우수시공 및 지적사항

○ 지적사항(개선사항) 총괄

분야별 현장 점검사진

(사진 5) 위치: 기계실

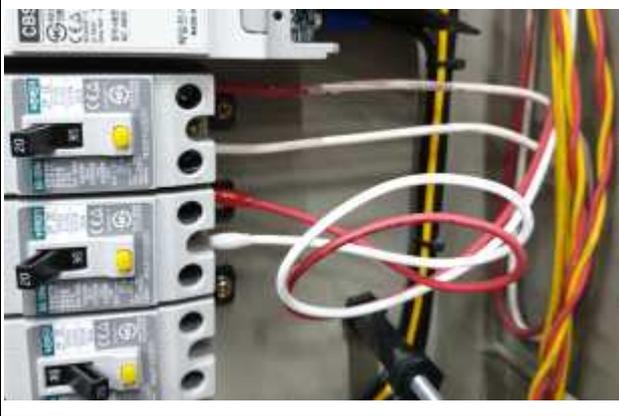
연번	지적사항	사진번호	비고
1	- 경사로 장애인용 핸드레일이 통행로에 돌출되어 보행에 지장을 줄 수 있음	01	
2	- 경유라인에 냉온수용 볼밸브를 설치함, 유류용으로 교체가 필요 함	02	
3	- 105동 1, 2호 라인 옥상외부출입문 하부출입문하부 사춤이 누락 됨	03	
4	- 재활용품 수거장의 개수대 하부 전선정리가 필요 함	04	
5	- 기계실에 설치된 자동제어시설의 전원선이 1.5sq 전선을 적용하여 관련기준에 부적합하고, 외함접지선이 누락되어 감전대책이 부족하므로 개선이 필요 함	05, 06, 07	
6	- 기계실 부스터펌프용 MCC판넬 바닥과 고정되지 않고, 2차 케이블트레이 접지가 누락되어있으므로 유지관리와 안전을 위하여 보완시공이 필요 함	08, 09	
7	- 경비실에 에어컨을 사전설치하여, 관리자의 근무조건을 개선하였으며, 사무집기를 별도제작설치함, 기구고정 등의 잔손보기 작업이 필요 함	10

지적사항: 전선 1.5sq -> 2.5sq 이상 적용

(그림 1 현재 시공내용)

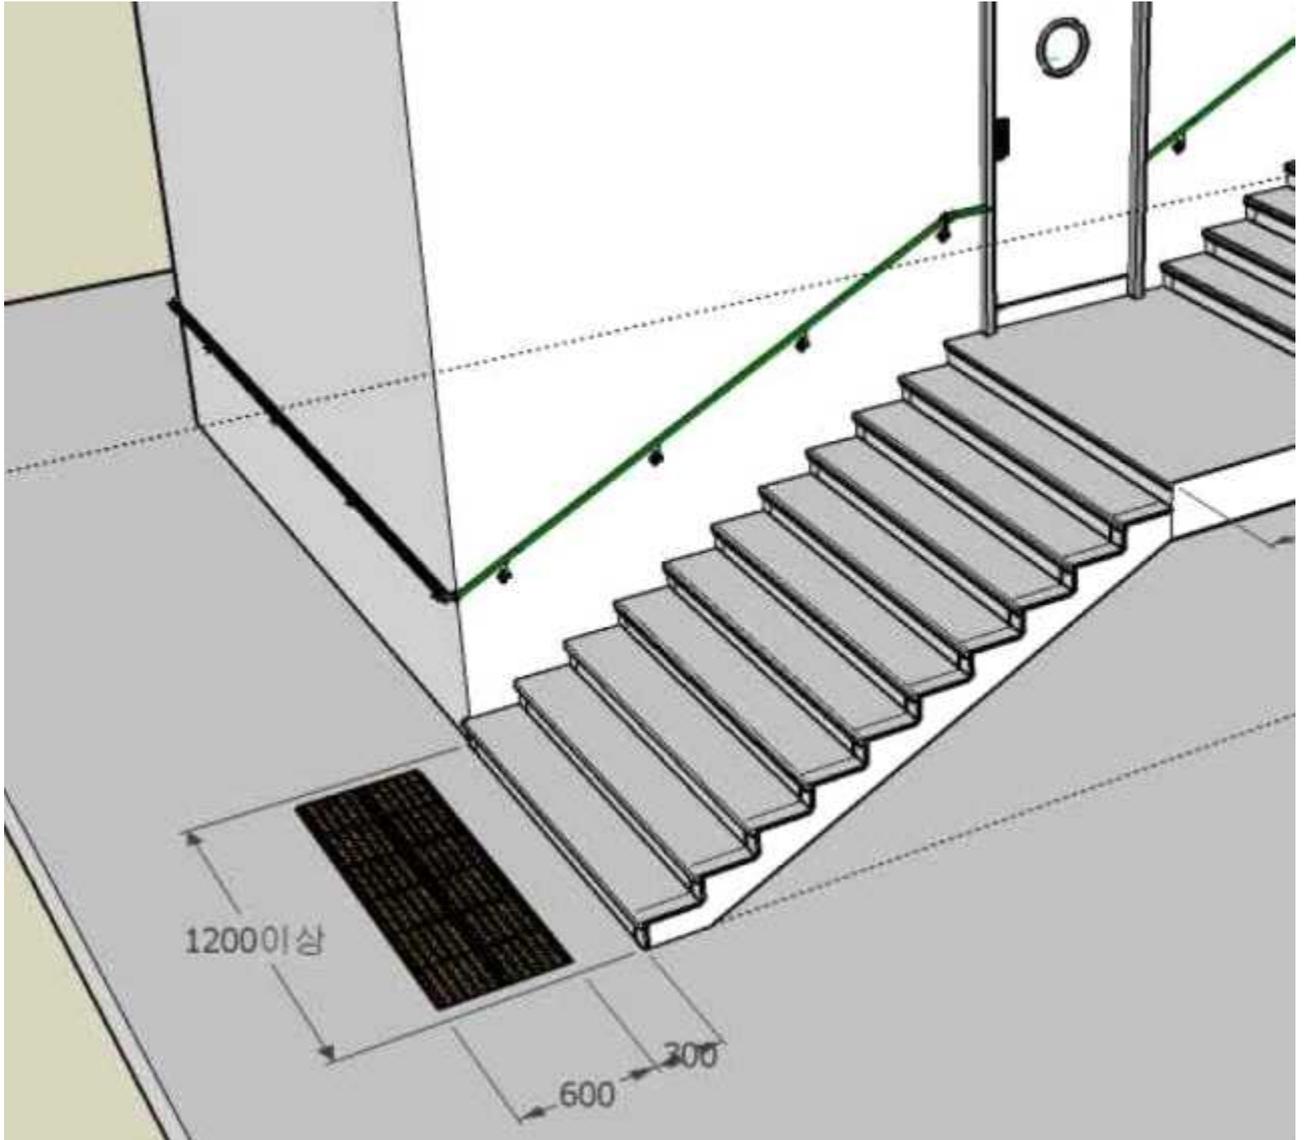
시공사는 장애인 시설별 설치 매뉴얼에 『난간 끝 수평부분은 300~500mm 정도 연장한

다.』를 기준으로 연장시설하고 있으나
아래 그림과 같이 기동방향으로 굴곡을 돌리고
난간의 단부는 충돌 시에도 부상이 적도록 둥글게 하거나 아래로 구부릴 필요가 있
음.

선생님께서 한글파일에 주신 내용과 같이
현재 시공 내용에서 첨부드린 사진처럼 수정을 하셔도 무방하실 것 같습니다.

손잡이 부분이 연속되어 설치되는 부분은 기동방향을 따라 굴곡하게 돌리고(선생님이 주신 그림 3),
마지막 끝 지점은 튀어나오지 않고 안쪽으로 둥글게 마는 형태로 설치하시면 될 것 같습니다.(마지막
4-15 아래 단면도 사진과 같이)

(그림 4 설치 매뉴얼의 그림)

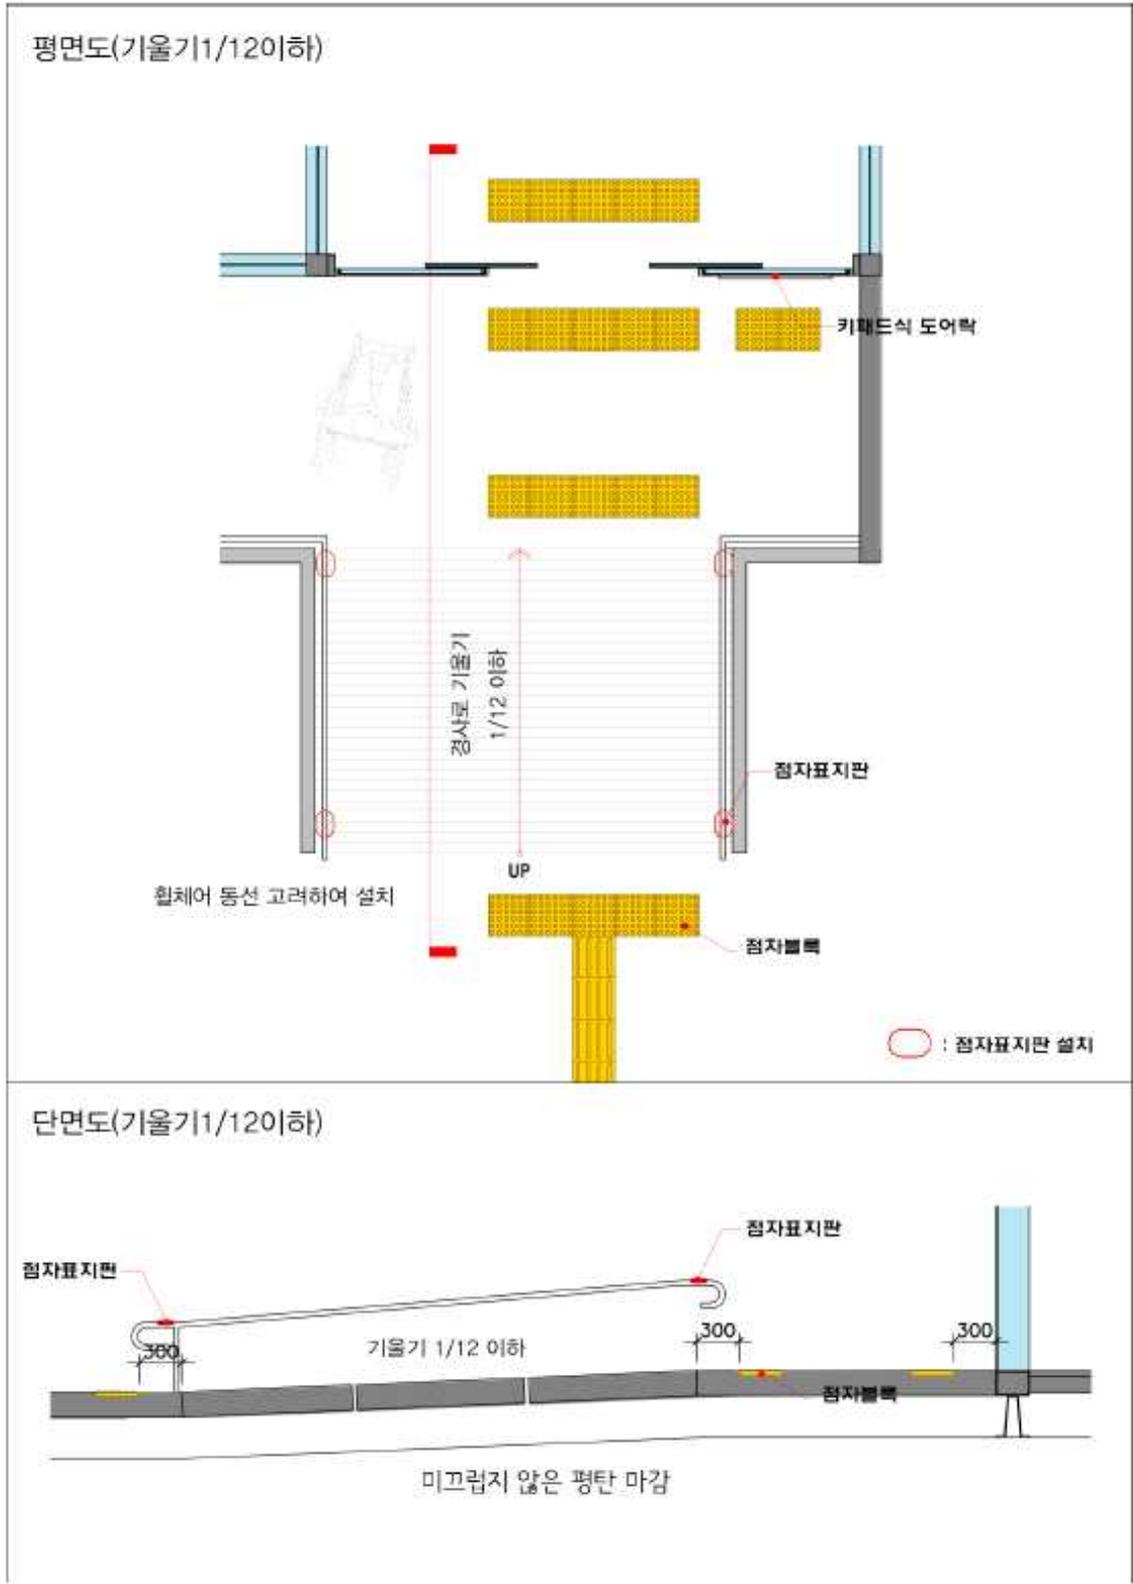
그림 4-15 계단오름 끝단에서와 같이 벽면을 돌아서 시공할 수 있다면 시작부분의 손잡이도 돌려 시공하는 것이 안전성에서 유리할 것 같습니다.
